瑞泰新时代产品变更通知

RTS0-1001 VP2.0 载板芯片升级（旧版本为：RTS0-1001）

2022.09.10

图 1

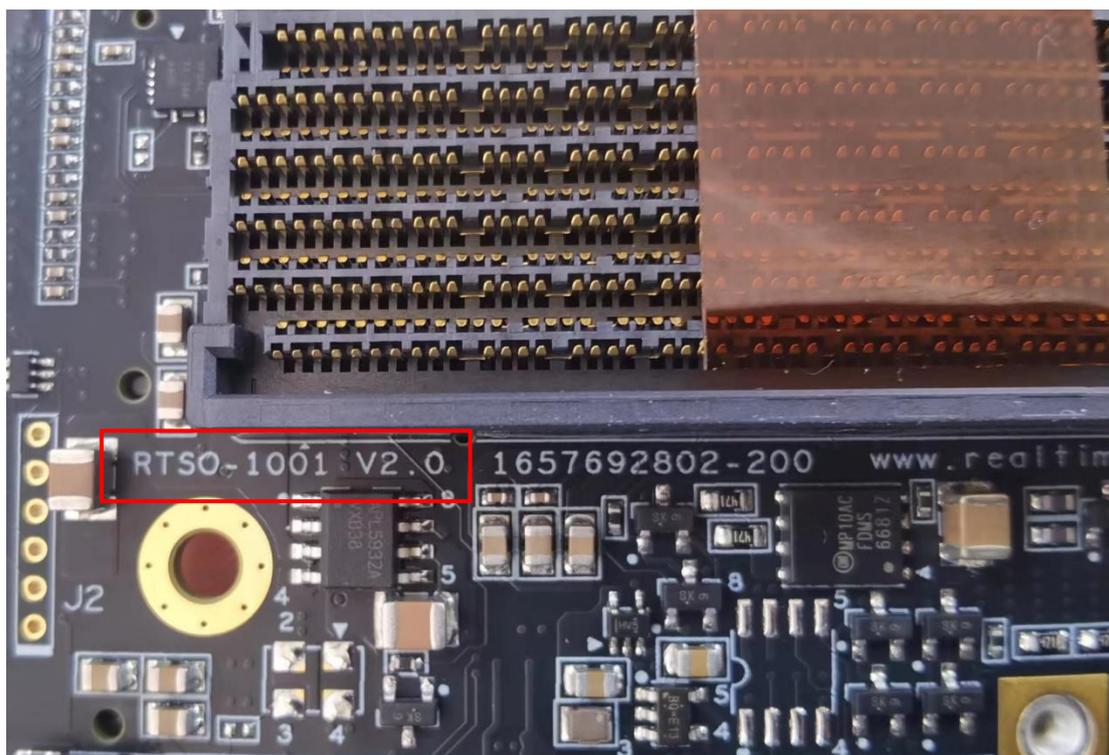
硬件版本区分方法:

通过板卡丝印版本号区分

图 2

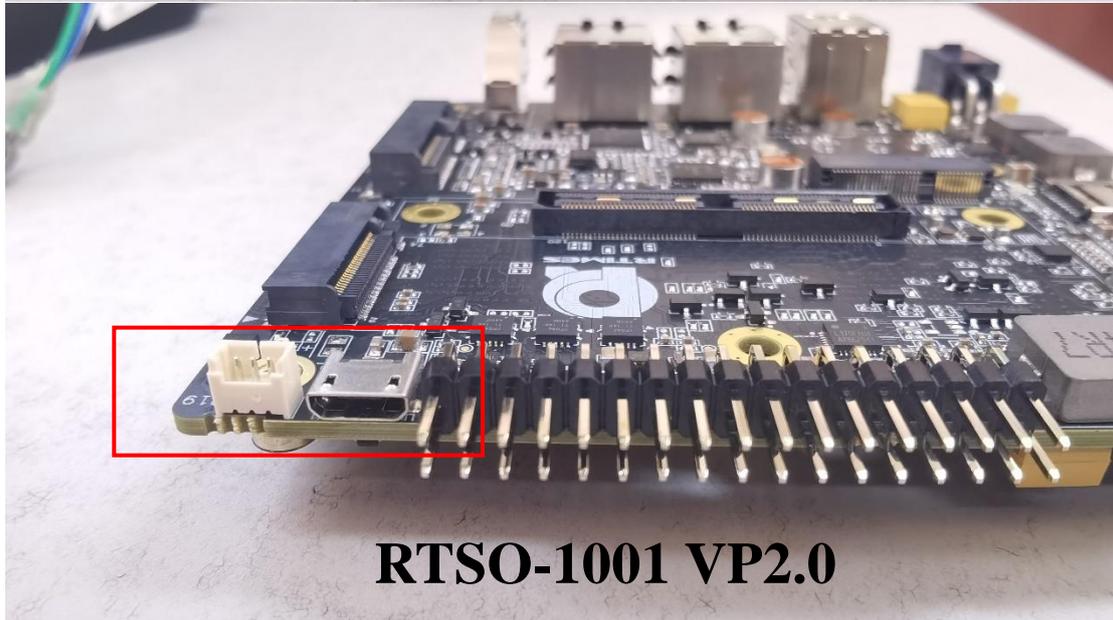
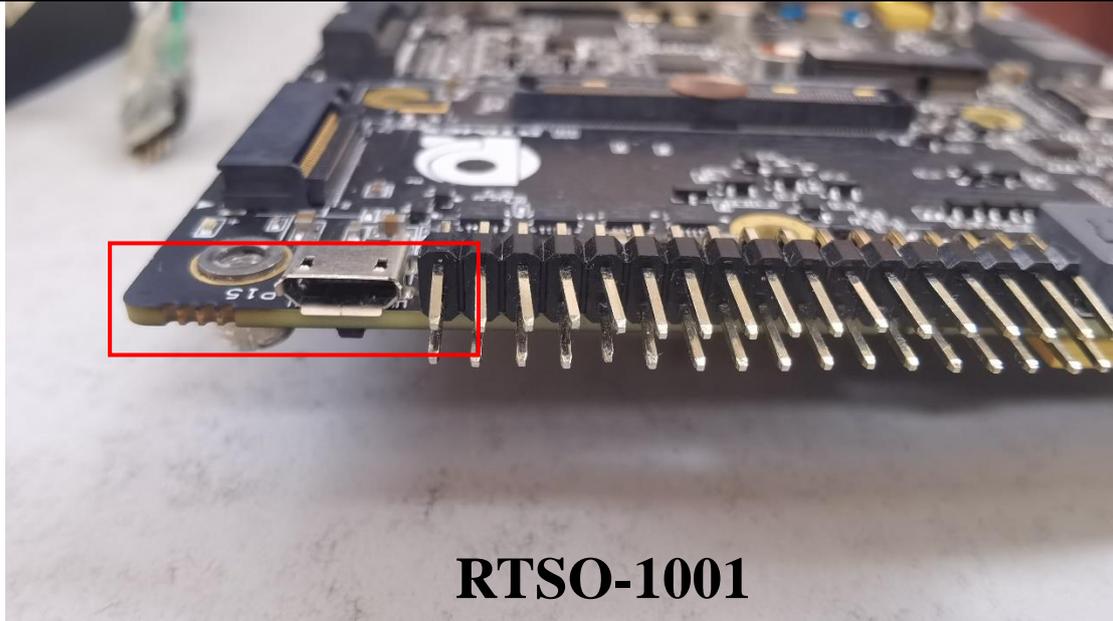
1. 增加 RTC 电池插座（见图 2）
2. Micro USB 接口由曲边改为直边（见图 2）
3. USB TYP A 接口由曲边改为直边（见图 3）
4. 网口 LED 指示灯，绿灯为 LINK, 黄灯为 ACTIVE（见图 3）
